**Asunto:** **ACLARACIONES DEL ESTUDIO DE IMPACTO AMBIENTAL**  
**CATEGORÍA II: "CAMPAMENTO COCOLÍ", ÁREA OESTE.**

**Referencia:** **Contrato No. AL-1-27-18**  
**"Diseño y Construcción del Cuarto Puente sobre el Canal de Panamá"**

ESTUDIO DE  
IMPACTO  
AMBIENTAL  
CATEGORÍA II

Informe de Respuesta a Nota Aclaratoria DEIA-DEEIA-UAS-0162-0410-19

Ilustración 1-2. Vista de la ubicación de la Planta de Tratamiento de Aguas Residuales

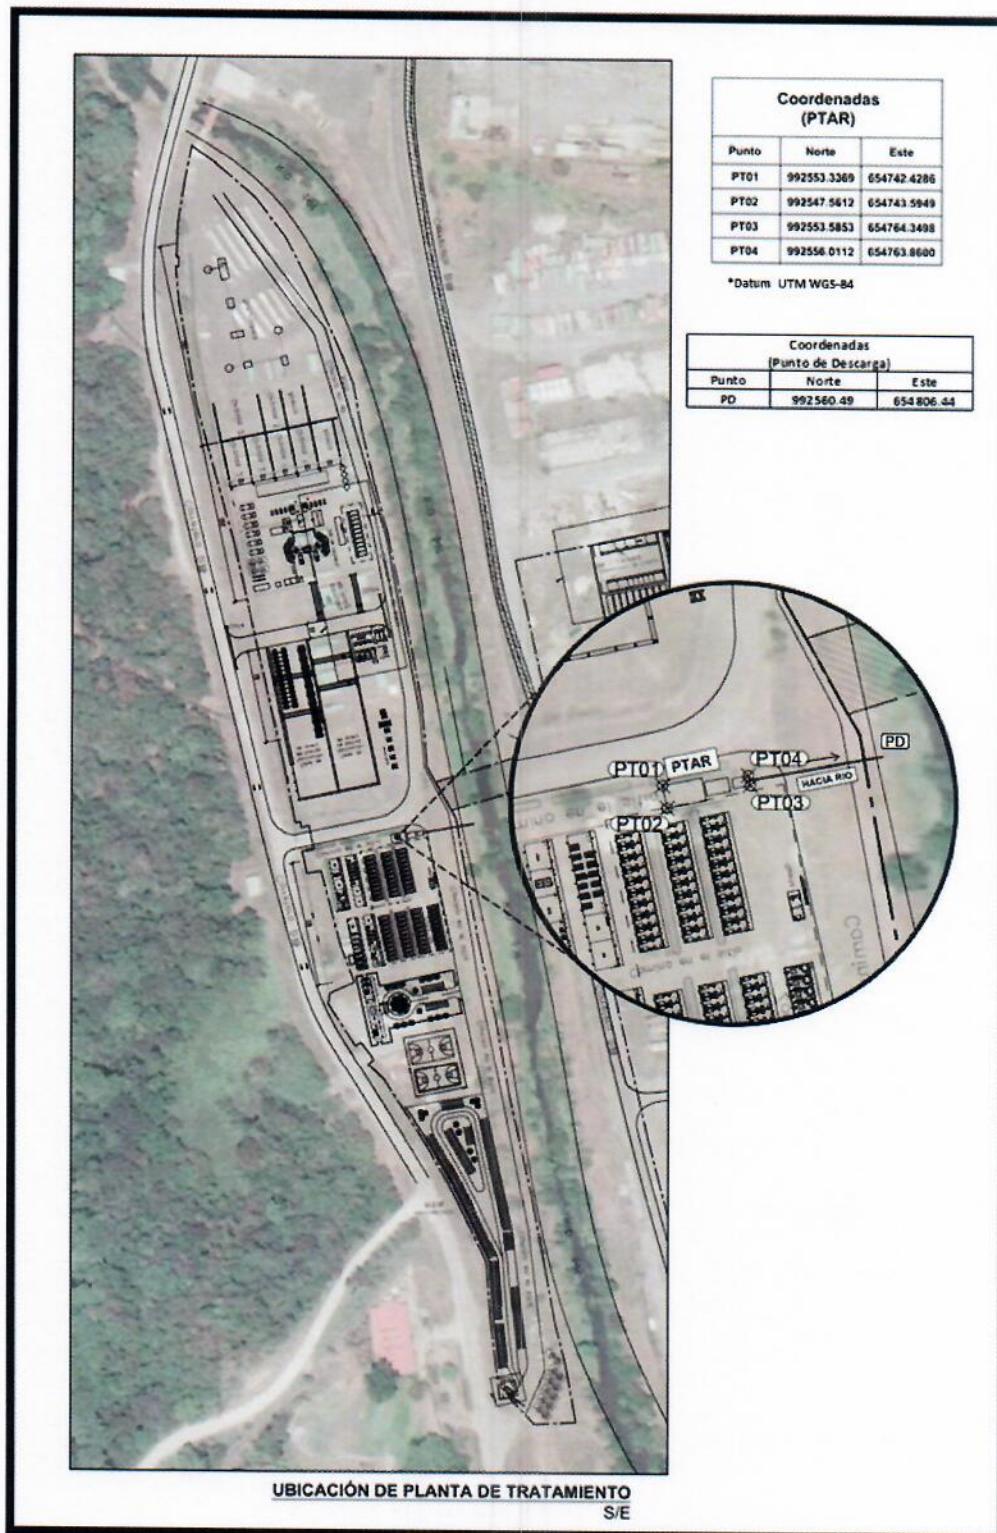
5.5 Infraestructura a desarrollar y equipo a utilizar, Planta de tratamiento de aguas residuales, página 78 del EslA, señala lo siguiente: “*El sistema para tratar las aguas residuales domésticas será una Planta de Tratamiento aeróbica de lodos activados mediante aeración extendida con capacidad de tratar el caudal generado por el campamento, la cual estará constituida en concreto forzado...*”. Presentar las coordenadas y datum de referencia del polígono donde se construirá la PTAR mencionada, el punto de descarga de la misma e indicar el manejo, almacenamiento y disposición final, del lodo producido por el tratamiento del agua residual.

Las coordenadas del polígono donde estará ubicada la Planta de Tratamiento de Aguas Residuales y el punto de descarga del Proyecto se presentan en la Tabla 1-1, en Datum de referencia UTM WGS-84. En la Ilustración 1-2 se presenta una vista de la ubicación de la Planta de Tratamiento de Aguas Residuales.

### Ilustración 5-1. Planta de fabricación de hormigón modelo HZS120

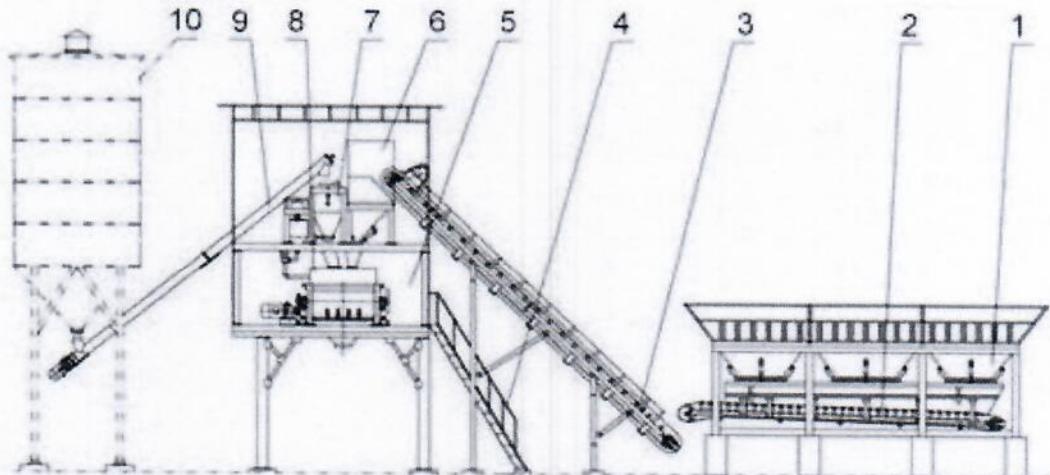
En el punto 5.4.3 Operación, página 68 describe “*Mezclado de concreto: la planta de concreto funcionará amasando el cemento, el agua y gravillas y los aditivos, produciendo concreto...*”; sin embargo, se integra una descripción general de esta actividad, por lo cual se solicita:

- a. Describir a detalle el proceso de elaboración de concreto y agregados e indicar que tipo de sistema o mecanismo será implementado para el control de la temperatura y gestión de los subproductos y residuos generados por esta actividad, además de la disposición final de los residuos líquidos dentro de este proceso.

El consorcio utilizará, en la fabricación de hormigón, dos plantas modelo HZS120, con capacidad de producción de hormigón comercial de 120 m<sup>3</sup>/h (ver ilustración 5-1), equipada con dosificadora de 4 silos de 18m<sup>3</sup> cada uno; la misma tiene menos de 1% de error en el sistema de pesar, satisface los estándares más elevados de fabricación de hormigón, asegura una producción continua y confiable en forma de alimentación por cintas transportadoras y puede introducir diferentes procedimientos de dosificación y temperatura para cumplir las características de distintos tipos de hormigón. Para que el hormigón no exceda la temperatura máxima, la planta posee un sistema de monitoreo de temperatura y resistencia del hormigón fresco, que proporciona la información que se necesita para controlar las exigencias de la normativa y, a su vez, también ayuda a evitar fallas estructurales, debidas a grietas y shock térmico.

**Tabla 7-2. Dimensionamiento de la Tina de Sedimentación (\*)**

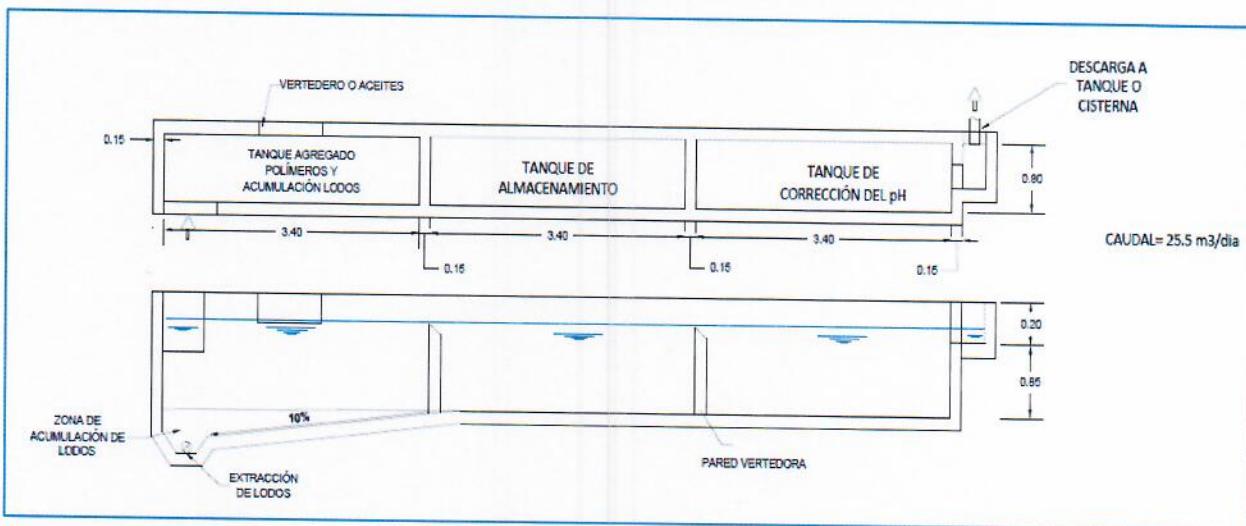
En el punto 5.6.1 *Necesidades de Servicios Básicos*, página 90 del EsIA, Tabla 5-12 “*Servicios Básicos Necesarios Durante el Proyecto*”, señala para servicios básicos: aguas servidas en fase de operación “*tina de sedimentación para aguas de origen industrial...*”, por lo cual se solicita definir coordenadas de ubicación (con datum de referencia), manejo y disposición final de las aguas.

La tina tendrá las dimensiones que resultan del cálculo según la tabla que se presenta a continuación, basadas en los caudales de aporte y los parámetros necesarios para la sedimentación de las partículas más finas.

Las aguas residuales serán tratadas en la tina de sedimentación para separar los sólidos y, posteriormente, ser descargadas en tanques de almacenamiento o camiones cisterna, donde se les dará un tratamiento para neutralizar el pH alcalino del agua residual y, así, poder ser reutilizadas para control de polvo. El personal del laboratorio medirá el pH inicial del agua residual para calcular la dosis adecuada de ácido necesario para neutralizar el agua. Una vez realizado el tratamiento, se realizarán monitoreos periódicamente por medio de un laboratorio acreditado, con el fin asegurar que el agua tratada cumpla con la norma panameña vigente para ser reutilizadas en el control de polvo o lavado de equipos.
